Dⁿ Juan delas Barreras JDⁿ -
Joseph de la Palenque, puestas ala Obedi-
encia de V^s con el mayor Respeto, Dizen
q^e son Dueños de un Sitio real q^e esta
en la Calle de S^{ra} Cosme y S^{ra} Damiana al
Num.^o 4. y teniendo los suplicantes
animo de hazer obra en dho Sitio y p^a
ello tienen ya comprado algunos
materiales.

Ayuntamiento de Madrid

Calle de San Cosme y s.^a Damian. en el Num.^o 4.

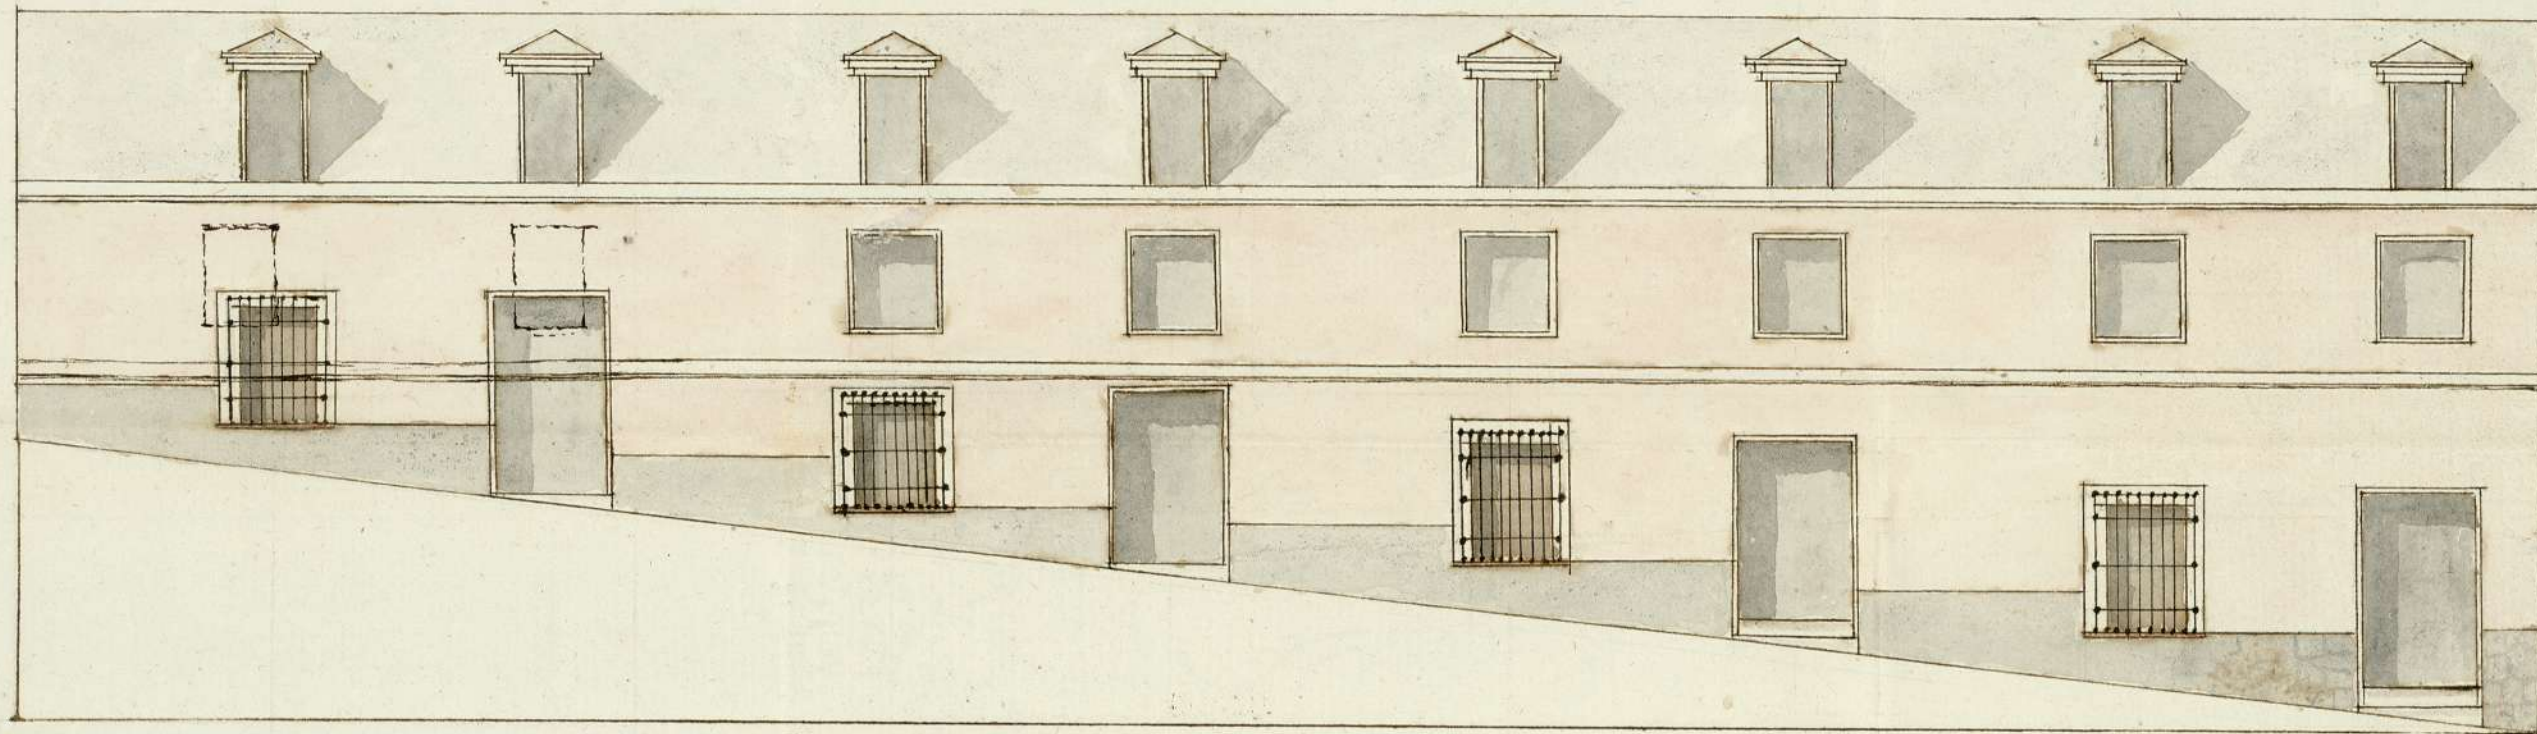
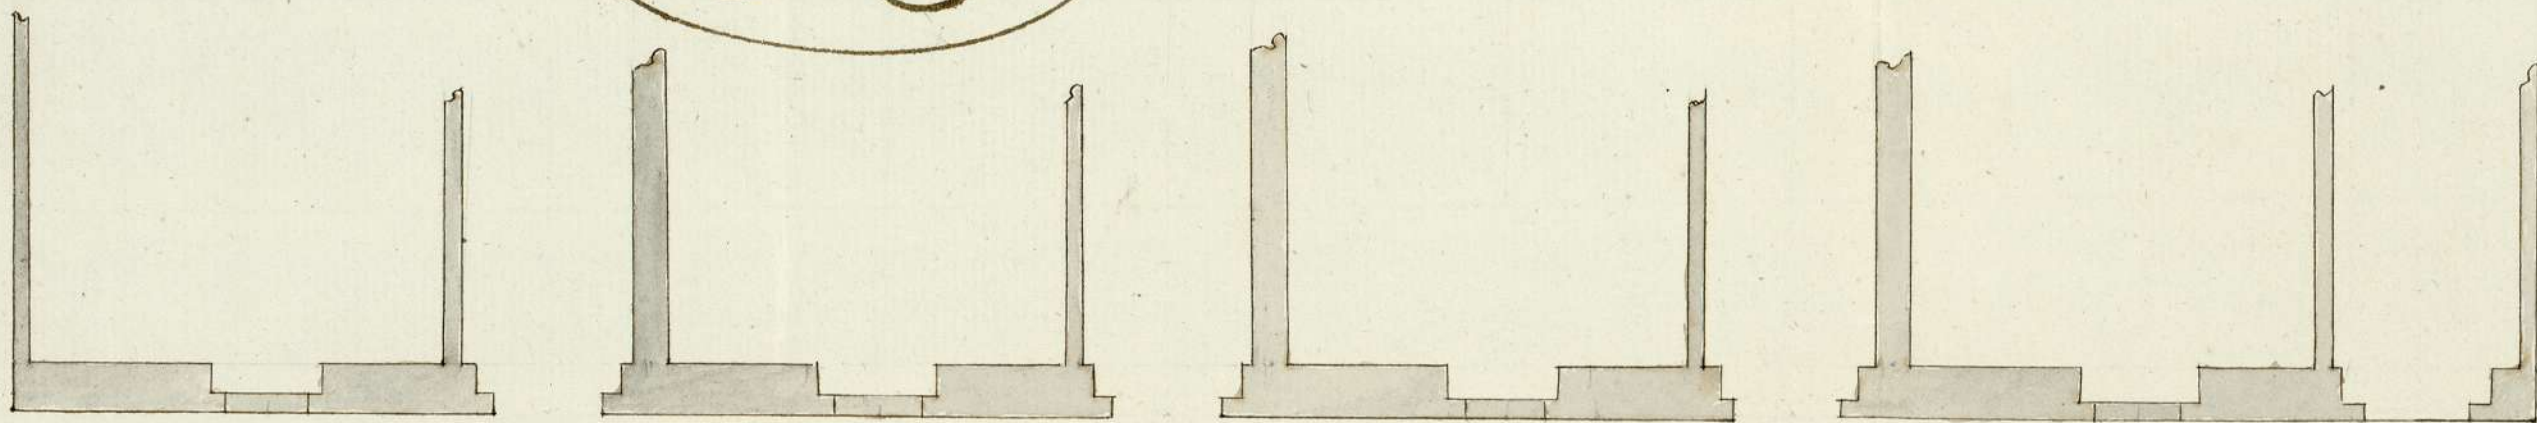
He visto reconocido y medido el sitio que en el precedente memorial se expresa, cuya linea de fachada ala Calle de S.^{ta} Cosme y S.^{ta} Damian corresponde con la que viene figurada en el Diseno que se ha presentado y va adjunto: la qual Casa es muy conveniente se execute para hermosear la Calle en aquel parage, que hoy se halla con unas tapias viejas remendadas que causan notable fealdad, por lo que V.S.T. puede servirse conceder la licencia que se solicita previniendo que los vanos de puertas y ventanas queden reparados en distancias iguales: que la proporcion de dichos vanos sea lo menos sexquialtera, esto es, a quatro pies y medio de ancho seis y tres quartos de alto y aumetando a esta altura quanto se pueda, pero nada menos, dejando las todas iguales: que las rejas del quarto vaso no resalten del vivo de la pared mas de medio pie comprendido el grueso del hierro: que no se pongan ^{de maderas} que sirvan de jambas y lindeles a dichos vanos de puertas y ventanas, sino que queden formados y guarnecidos de fabrica de cal y ladrillo: que corra el piso del quarto principal por toda la extension de la fachada, y que respecto de quedar las ven.

tanas de dho quarto sin balcones, consolo los antepechos de
fabrica para que estos queden aun alto regular que evite el
peligro de caer las personas que los haviten ala calle, se de
un pie de mas altura que la que viene figurada en el Diseno
a expresado quarto principal de andole en once pies de luz
lo menos con que puedan quedar sus ventanas en la pro-
porcion que queda explicada sin que las ahogue el Alero:
que en este queden puestos canalones que recojan las aguas
del Cubierto, y en la Calle, para piso delante de la fachada,
Losas de piedra solida de una vara de ancho y medio pie de
grosso: que durante la obra todos los Sabados quede des-
embarazado, y libre el paso del Publico, y finalizada que sea
limpia, y varrida la Calle: Y que en habiendo elevado la
fachada de la fachada vara y media sobre la superficie de
la Calle se de aviso a V. I. para que se sirva mandar-
la reconocer, y en habiendo finalizadose de todo la obra

tambien debiera el dueño, ó Dueños, dar aviso nuevam.
a V. I. para servirse mandar hacer reconocimiento de
si se han observado las reglas de Policia que V. I. tenga
a bien de prescribir, ó no, para en este caso determinar lo
que sea mas conveniente. Madrid y Abril 10 de 1769.
